【改善箇所説明図】

【基準不適合箇所】

不具合発生箇所：

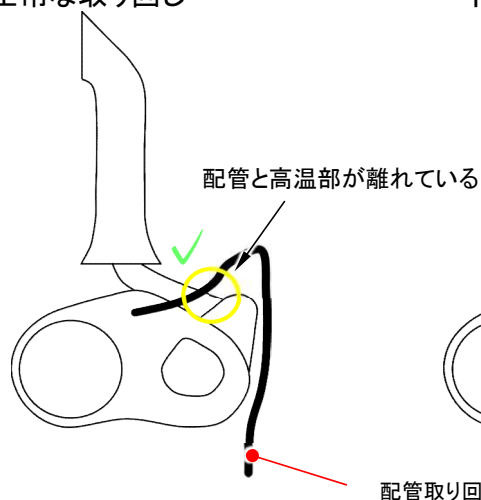
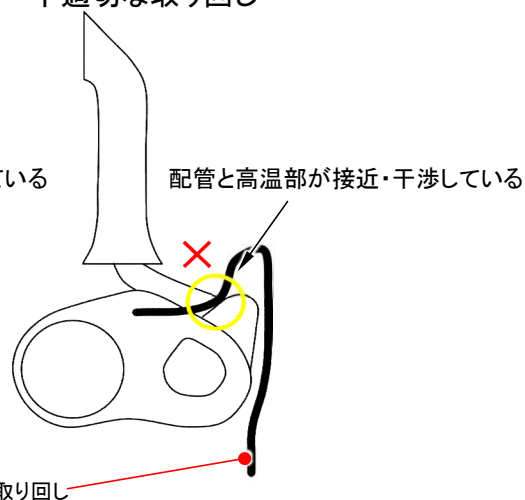
一酸化炭素等発散防止装置に尿素水を供給する配管。

配管の取り回しが不適切で高温部との適切な距離が保てなくなり、配管が損傷するおそれがある。

正常な取り回し

不適切な取り回し

ショベルローダの一酸化炭素等発散防止装置において、尿素選択還元型触媒（以下、SCR）システムの尿素水配管の取り回しが不適切なため、SCRの高温部と適切な距離が保てなくなるものがある。
このため、配管がSCRの高温部に接近して損傷し、尿素水が流出した場合、エラー検知により、保護動作としてエンジンの出力が低下する、またはエンジンが停止するおそれがある。

全車両、配管の取り回しを点検し、不適切な場合は設計通りに組み付ける。
配管の損傷が見られる場合は、配管を新品に交換する。
